**SOLICITATION AMENDMENT  
MODIFICATION DE L'INVITATION**

<b>Title - Sujet</b> Security System Upgrade - Vancouver Security System Upgrade - Vancouver	
<b>Solicitation No. - N° de l'invitation</b> 86100-191076/A	<b>Amendment No. - N° modif.</b> 002
<b>Client Reference No. - N° de référence du client</b> 86100-191076	<b>Date</b> 2021-01-13
<b>GETS Reference No. - N° de référence de SEAG</b> PW-\$\$HN-329-79500	
<b>File No. - N° de dossier</b> hn329.86100-191076	<b>CCC No./N° CCC - FMS No./N° VME</b>
<b>Solicitation Closes - L'invitation prend fin</b> <b>at - à 02:00 PM</b> Eastern Standard Time EST <b>on - le 2021-02-08</b> Heure Normale du l'Est HNE	
<b>F.O.B. - F.A.B.</b> <b>Plant-Usine:</b> <input type="checkbox"/> <b>Destination:</b> <input checked="" type="checkbox"/> <b>Other-Autre:</b> <input type="checkbox"/>	
<b>Address Enquiries to: - Adresser toutes questions à:</b> Dumaresq, Steve	<b>Buyer Id - Id de l'acheteur</b> hn329
<b>Telephone No. - N° de téléphone</b> (613) 296-1704 ( )	<b>FAX No. - N° de FAX</b> ( ) -

**Cette modification 002 est apportée pour ce qui suit:**

Figure 1 – Disposition du système d'affichage vidéo dans les coulisses d'une salle d'audience

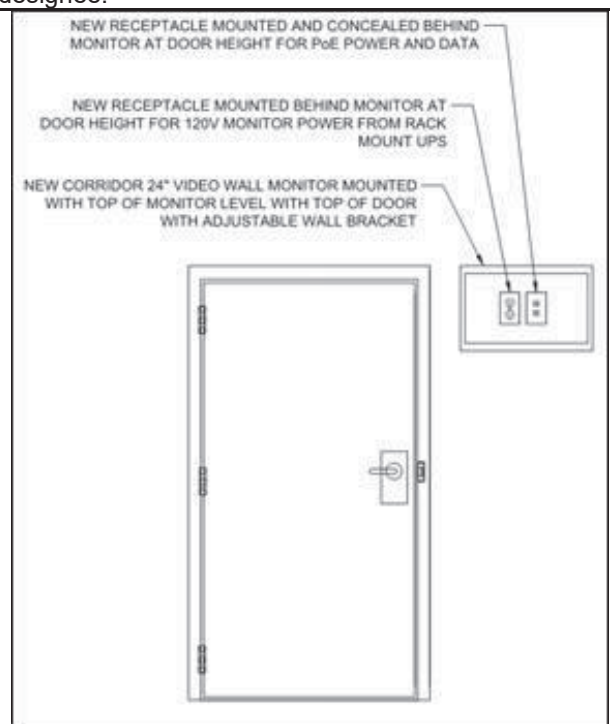
Question relative aux moniteurs d'incident LCD: Il semblerait qu'il y ait eu une conversation avec Genetec sur l'interface avec ces moniteurs LCD. Y a-t-il un moniteur spécifique à utiliser pour cela?

Dans la mesure du possible, chaque zone désignée doit être pourvue d'un moniteur mural à DEL de 24 po et d'un décodeur vidéo. Cependant, un moniteur de plus petite taille convient lorsque l'espace de fixation est limité ou que peu de vues doivent être simultanément affichées à l'écran.

Chaque moniteur installé dans les coulisses d'une salle d'audience doit être adjacent à la porte qui sépare cette zone de celle accessible au public. De plus, le décodeur vidéo doit être programmé pour transmettre à l'écran les images des alentours de la porte côté public que captent les caméras.

Au minimum, le décodeur vidéo doit :

- permettre l'affichage d'au plus 16 sources vidéo en mode multivues, transmises par la sortie HDMI pour voir des images de la zone publique attenante;
- utiliser le codec H2.64 pour diffuser des séquences vidéo haute définition à une résolution de 1080p et à un débit allant jusqu'à 30 images par seconde;
- être monté derrière le moniteur mural à DEL au moyen d'un support de fixation VESA.

**Nouvelle prise pour l'alimentation électrique par Ethernet et la transmission de données, dissimulée derrière le moniteur installé de niveau avec la porte**

**Nouvelle prise pour l'alimentation 120 V fournie  
par le dispositif d'ASC monté en bâti, dissimulée  
derrière le moniteur installé de niveau avec la  
porte**

**Nouveau moniteur mural de 24 po, installé en  
coulisses avec un support de fixation réglable pour  
qu'il soit de niveau avec la porte**
